## 改善箇所説明図

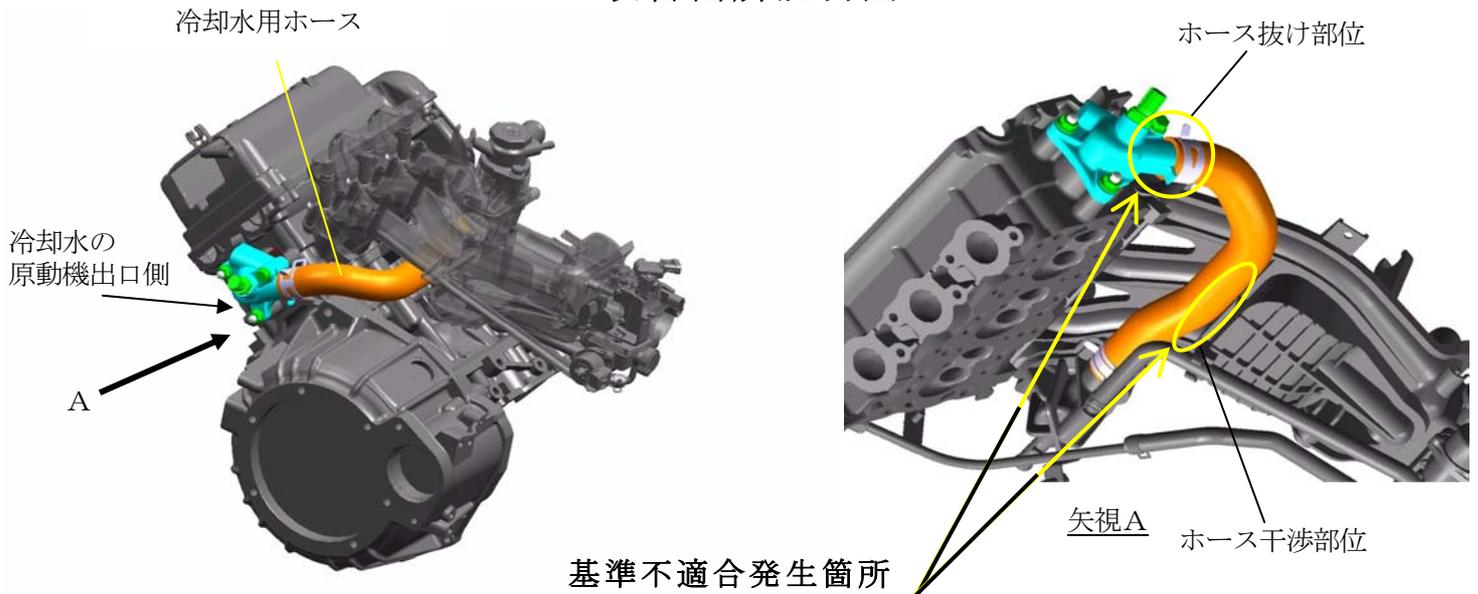
原動機の冷却水用ホースにおいて、冷却水の原動機出口側の取付方法が不適切なため、高回転運転時の水圧により、当該ホースの取付位置がずれることがある。そのため、そのままの状態で使用を続けると、ホースが周辺部品と干渉し損傷する、又はホースが抜け、冷却水が流出し、最悪の場合、オーバーヒートするおそれがある。

<p>自然給気車両</p>	<p><b>改善前</b></p>	<p><b>改善後</b></p> <p>冷却水用ホース</p> <p>クランプ (追加)</p> <p><b>改善の内容</b> 全車両、冷却水用ホースをプロテクタ装着した対策品と交換し、当該ホースの挿入部にクランプを追加する。</p>
<p>過給機付き車両</p>	<p><b>改善前</b></p>	<p><b>改善後</b></p> <p>プロテクタ (追加)</p> <p>ハーネスブラケット</p> <p>クランプ (追加)</p> <p><b>改善の内容</b> 全車両、当該ホースの挿入部にクランプを追加し、ハーネスブラケットを対策品と交換するとともに、当該ホースの損傷を点検し、①損傷がない場合は、当該ホースにプロテクタを追加する。②損傷がある場合は、当該ホースをプロテクタ装着した対策品と交換する。</p>
